BAB V

EVALUASI DESAIN

Proses perancangan ulang SD Muhammadiyah Bodon dilakukan untuk memenuhi standar kelayakan dari sarana pendidikan. Selain itu dilakukan perancangan ulang karena untuk mengatasi masalah yang ada. Masalah – masalah yang ada pada bangunan tersebut adalah sebagai berikut:

Gambar 5.1 Dimensi Tangga

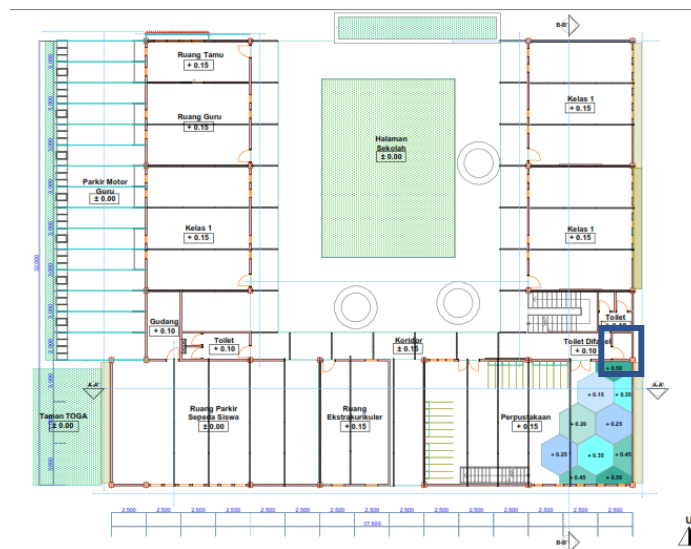
Pada evaluasinya, ketika ada bahaya seperti gempa bumi akan terjadi penumpukan di area tangga. Sehingga perlu dipertimbangkan kembali dimensi tangga yang sudah dirancang. Untuk mengetahuinya maka dilakukan pengecekan dengan melihat standar yang ada. Untuk standar tangga diketahui:

Sedangkan pada rancangannya, untuk ukuran antrede adalah 34 cm; oprade 13 cm. Ukuran oprade belum memenuhi standar yang ada, namun untuk digunakan anak pada bangunan sekolah sudah cukup karena tidak terlalu tinggi. Lebar tangga juga sudah memenuhi standar untuk dilalui 2 orang. Jadi, tangga yang telah dirancang sudah sesuai dengan standar yang ada. Jika terjadi bencana, tangga yang tersedia cukup untuk jalur evakuasi penghuni.

Gambar 5.2 Denah Lantai 1, Perletakan Toilet Difabel

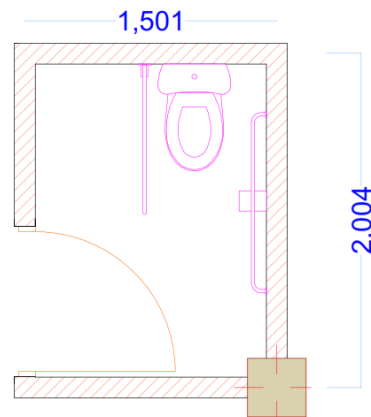
Perancangan bangunan sekolah ini belum terdapat desain untuk difabel. Desain untuk difabel hanya terdapat ram dibagian lantai 1 saja. Pada evaluasinya, kamar mandi difabel ditambahkan pada lantai satu, sehingga dapat memenuhi *barrier free design*. Perletakan toilet yang berada di lantai 1 adalah sebagai berikut:

Gambar 5.4 Shading Bukaan Sisi Timur dan Barat

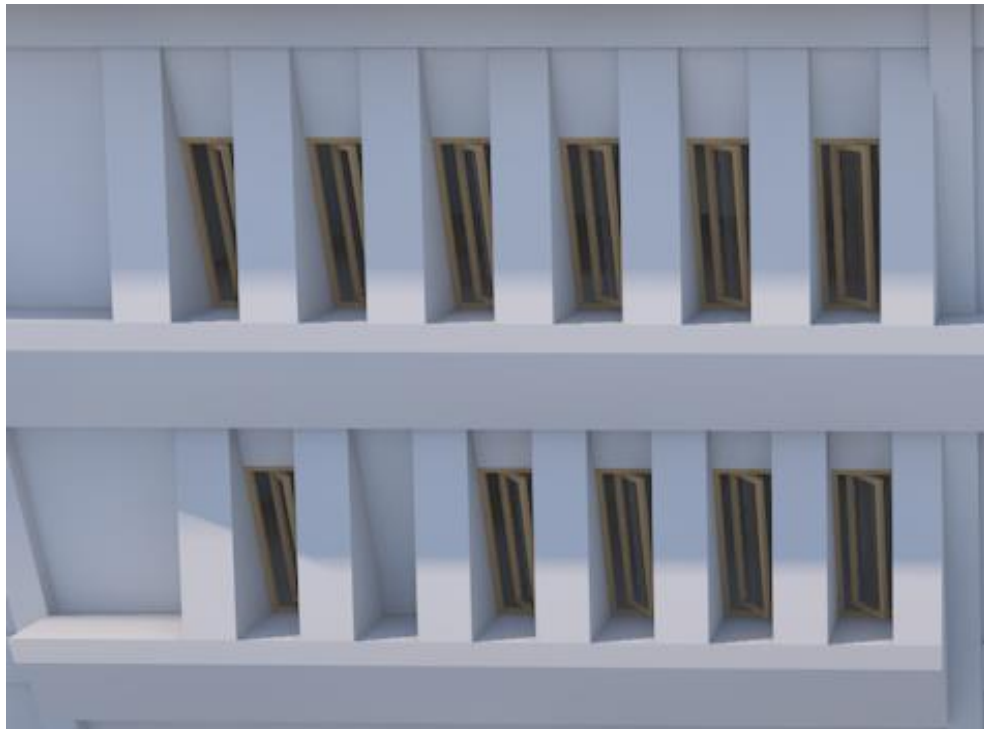
Perancangan shading dan overhang pada bukaan bangunan di sisi timur dan barat menggunakan material batu bata sama seperti dinding. Material tersebut difinishing dengan plaster dan cat berwarna putih. Cat berwarna putih seperti yang dijelaskan pada bab nilai OTTV, memiliki nilai absorbtansi yang paling kecil dibandingkan dengan warna lainnya. Hal ini ditujukan agar tidak cepat menyerap panas, sehingga suhu dalam ruangan tidak panas. Namun, penggunaan material batu bata dengan sisi yang miring akan menghabiskan terlalu banyak material. Sehingga beberapa bagian batu bata akan dipotong dan terbuang. Untuk mengatasinya, maka digunakan material shading berupa campuran semen dan pasir. Kerangka shading menggunakan tulangan besi yang berdiameter 1 cm tanpa ulir. Pemilihan material tersebut karena:

- a. Tidak boros dalam penggunaan bahan, sehingga pas dengan ukuran.
- b. Tidak terlalu berat menempel pada dinding, karena bukan beton dengan campuran yang berat.
- c. Dapat difinishing pula menggunakan cat berwarna putih.
